Association des amis de Saint Georges de Didonne

Objet : enquête publique préalable à l'approbation du PPRN sur la commune de saint Georges de didonne

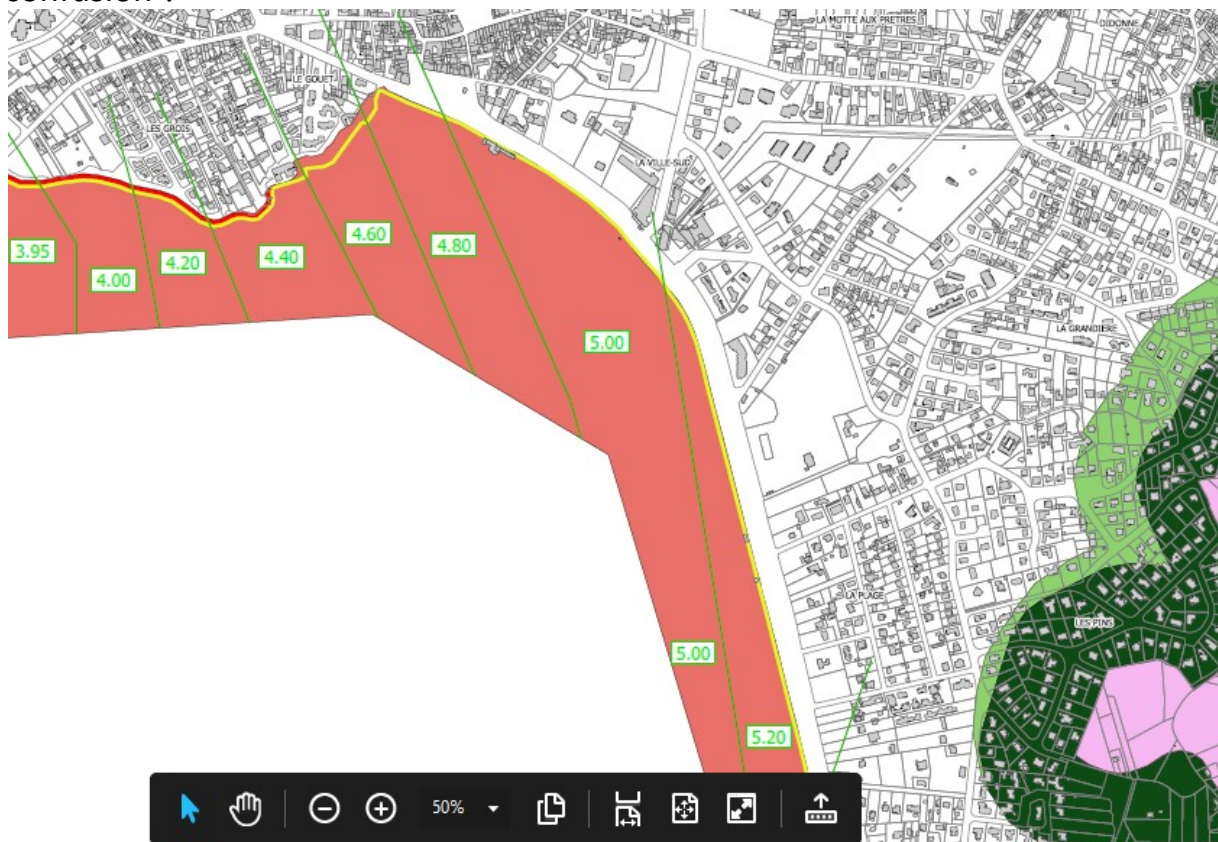
Il faut aussi rappeler que ce trait de côte du PPRN est très au-delà, côté terre, du trait de côte dénommé trait HISTOLITT .

Ce trait HISTOLITT déterminé par le SHOM (service hydrographique de la marine) et l'IGN correspond aux hautes mers dans le cas d'une marée astronomique **de coefficient 120** et dans des conditions météorologiques normales .Il est proche de la définition de l'arrêt kreitmann du Conseil d'Etat pour le calcul de la bande des 100 mètres

Comme le montre la photo ci-après extraite d'une copie d'écran du site géoportail/Histolitt ,**ce trait bleu** est très en deça du trait de cote du PPRN
